**Rekonstrukce nebytových prostor - Fr. Křížka 27/1394,
NBP č.1394/101, Praha 7**

REKAPITULACE ZL

ZMĚNOVÝ LIST č.1

Název ZL:	Výkladce
-----------	----------

Schématické znázornění výkladců: NBJ Fr. Křížka 27 Praha 7

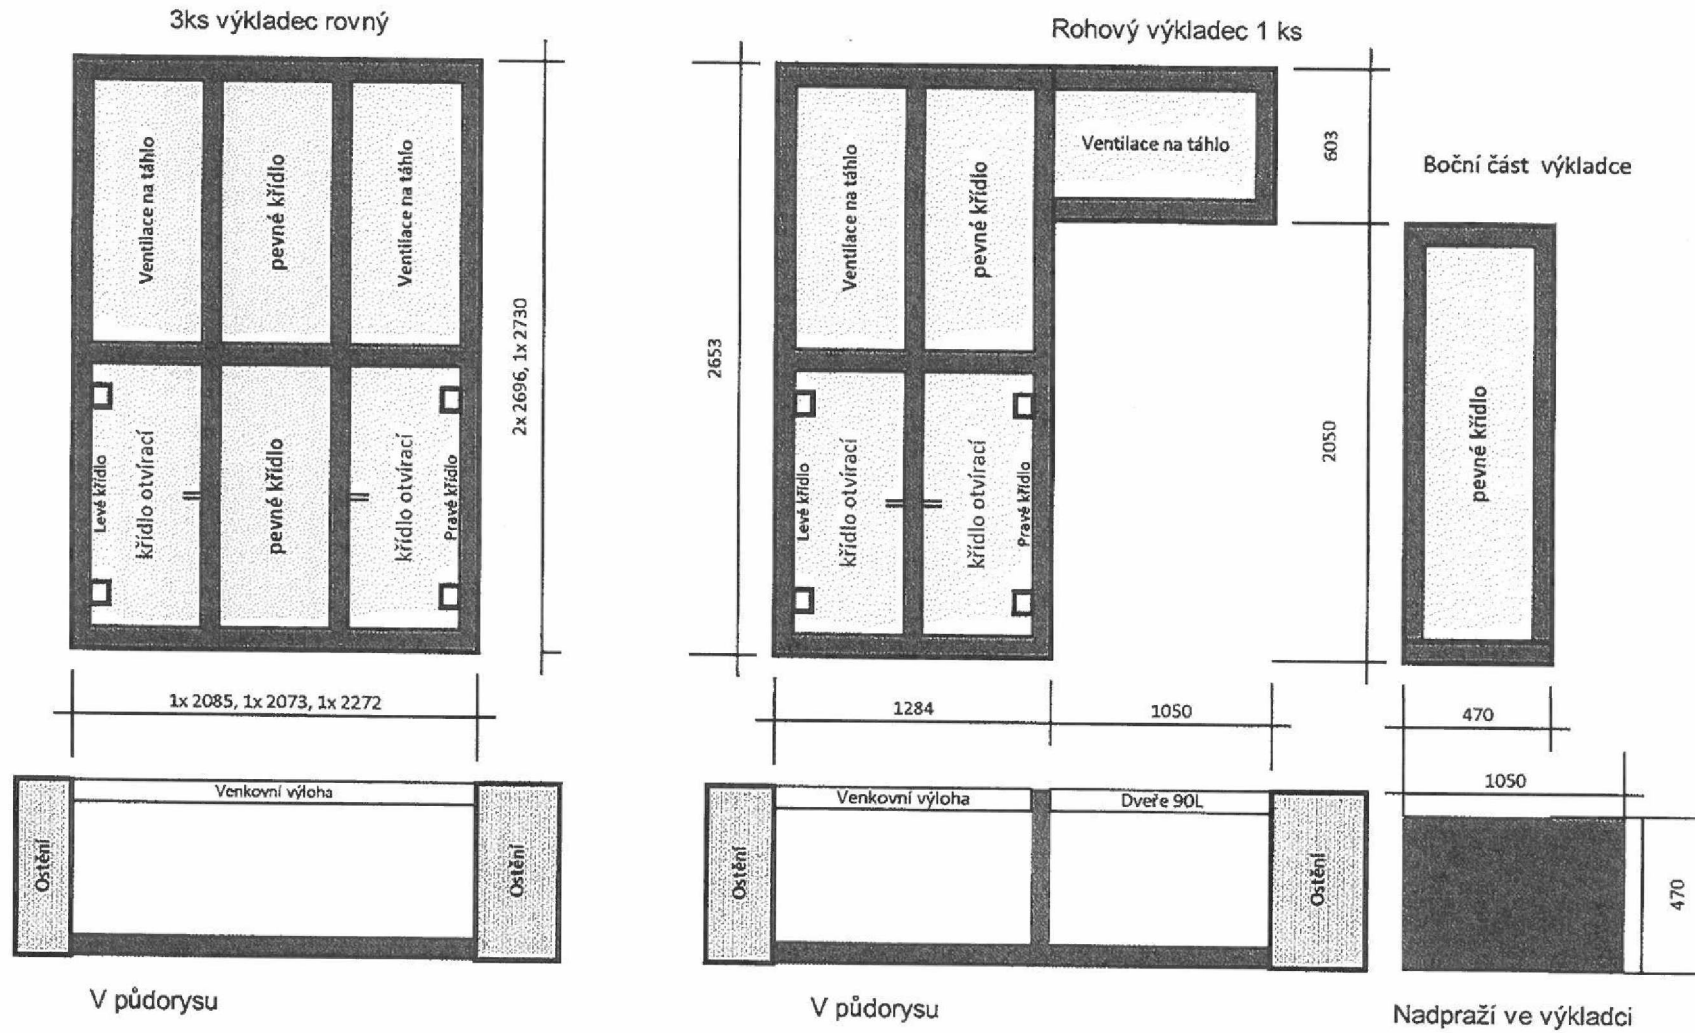
Technický popis změny:	<p>Projektová dokumentace předpokládala vnitřní zasklení prostoru výkladce Euro okny s dělením na 6 křídel. 5 pevných, jedno otevíravé. Rozměry oken uvedené v PD neodpovídají skutečnosti, která byla zjištěna až po odhalení špalet po demontáži vnitřního obkladu. mříží a ostění. Vzhledem k možnosti lepšího přístupu do prostoru výkladce rozhodl zadavatel o změně otevírání - dvě krajní dolní křídla budou otevíravá.</p> <p>S přihlédnutím k nutnosti zajistit možnost větrání prostoru výkladce rozhodl zadavatel o zajištění větrání pomocí dvou horních výklopných křídel ovládaných pákovým ovladačem. Současně bude doplněno pákové ovládání nadsvětliku stávajících venkovních výkladců, které se v rámci zakázky měly pouze repasovat bez doplňování pákového ovládání.</p> <p>Venkovní rolety na výlohách zajišťuje nad rámec této zakázky správcovská firma na zvláštní objednávku. Pouze nad vstupními dveřmi nebude roleta instalována. Bezpečnost vstupu bude zajištěna stávajícími předsazenými ochrannými dvoukřídlými železnými dveřmi. Prostor nad vstupními dveřmi po demontované roletě bude zabedněn, utěsněn a barevně sjednocen. V projektové dokumentaci nebylo uvažováno s opravou vstupních dveří a ochrannými železnými dveřmi. Na základě rozhodnutí o zabezpečení vstupu do NBJ a zhodnocení stavu dveří rozhodl zadavatel o repasí a obnově stávajících dveří a ochranných dveří.</p> <p>Boční dveře vstupu do místnosti 102 jsou zaskleny jednoduchým sklem, které je z tepelnéizolačních důvodů nevyhovující s přihlédnutím ke skutečnosti, že vedlejší část výkladce je izoloována nově instalovaným vnitřním oknem z Euro profilu s izolačním dvojsklem. Z tohoto důvodu rozhodl zadavatel o přesklení dveří izolačním dvojsklem.</p> <p>Výplně venkovního výkladce O1c byly zastavěny vestavěným nábytkem, z ulice nepřístupná spuštěnou nefunkční roletou. Po demontáži zakrytí bylo zjištěno, že jsou neprůhledná. Zadavatel rozhodl o jejich přesklení čirým výkladcovým sklem.</p> <p>Vnitřní prostor výkladce bude z rozhodnutí zadavatele pro lepší využití a udržování prostoru na podlaze vydlážděn.</p>

č.p.	název	MJ	počet	cena/MJ	celk.cena
31	O1a_D+M_Výkladec dřevěný EURO prof., 6kř zaskl. 2sklo, 2x Otvírání+ 2x Fix+ 2xventilace výklop, vč. kování, doplňků	ks	2,00	13 881,00	27 762,00
	rozměr dle PD 225/265, 6 křidel, otevírání 1 skutečný rozměr 227/273, 6 křidel, otevírání 4 koeficient navýšení : otevírání 6/1 vs 6/4 = 0,43 nabídková cena 27 831 koef otevírání 1,43, koef velikosti 1,09 => 13.881				
766pc121002					
32	O1b_D+M_Výkladec dřevěný EURO prof., 6kř zaskl. 2sklo, 2x Otvírání+ 2x Fix+ 2xventilace výklop, vč. kování, doplňků	ks	1,00	15 326,00	15 326,00
	rozměr dle PD 200/265, 6 křidel, otevírání 1 skutečný rozměr 208/278, 6 křidel, otevírání 4 koeficient navýšení : otevírání 6/1 vs 6/4 = 0,43 nabídková cena 24 850 koef otevírání 1,43, koef velikosti 1,04 => 13.492 dno nadsvětlíku nad dveřmi D02 (dtto pol. 4) +1834				
766pc121003					
33	O1c_D+M_Výkladec dřevěný EURO prof., 5kř zaskl. 2sklo, 2x Otvírání+ 1x Fix+ 2xventilace výklop, bočnice uzavírající prostor výlohy u dveří D2, vč. kování, doplňků	ks	1,00	13 871,00	13 871,00

rozměr dle PD 140/265 + 90/115, 5 křidel, otevírání 1 v PD chybí nadsvětlík nad dveřmi skutečné rozměry 128/265 + 100/57 + 47/215 5 křidel, otevírání 4 koeficient navýšení : otevírání 5/1 vs 5/4 = 0,50 nabídková cena 24 253 koef otevírání 1,50, koef velikosti 1,05 => 13.871				
Pákový mechanismus venkovního nadsvětlíku					
1	Pákový mechanismus ventilace výklopců venkovních zdvojený, 2x nůžky	ks	4,000	2 000,00	8 000,00
2	Montáž a truhlářská úprava pro pákový mechanismus výklopců venkovních	kus	4,000	650,00	2 600,00
Bednění prostoru nad vstupem					
3	Bednění pro zakrytí prostoru zrušené rolety nad vchodem, vč vrchní barvy - stonová kost	kus	1,000	1 834,00	1 834,00
4	Montáž bednění pro zakrytí prostoru rolety nad vchodem	kus	1,000	648,00	648,00
Repase vstupních dveří do NBJ					
5	repase a obnova stávajících dveří a ochranných dvoukřídlých kovových dveří. použita položka původního rozpočtu	kpl	1,000	8 750,00	8 750,00

PD			SoD		skutečnost			GD 1	GD 2	přepoččet			ZL	navýšení	
		š	v	m2	6/1 Kč/díl		š	v	m2				6/4	velikost %	otevírání %		
výkladce	O1a	200	265	5,3	24 850	3 550	208	278	5,78	38 500	39 652	35 500	1,09	1,43	38 731	13 881	
	O1a 2	200	265	5,3	24 850	3 550	207	278	5,75	38 500	39 424	35 500	1,09	1,43			
	O1b	225	265	5,9625	27 831	3 976	227	273	6,20	38 500	43 805	39 759	1,04	1,43	41 323	13 492	
	O1c	140	265	3,71			128	265	3,39								
	NS	90	115	1,035			100	57	0,57								
					5/1		47	215	1,01			5/4					
				4,745	24 253	4 042			4,97	42 500	35 121	36 380	1,05	1,50	38 124	13 871	
	Nadpraží ve výkladci						100	47	0,47			viz pol. 4				1 834	
		m2		21,3075					22,71					1,07			
					101784					158 000	158 002	147 138
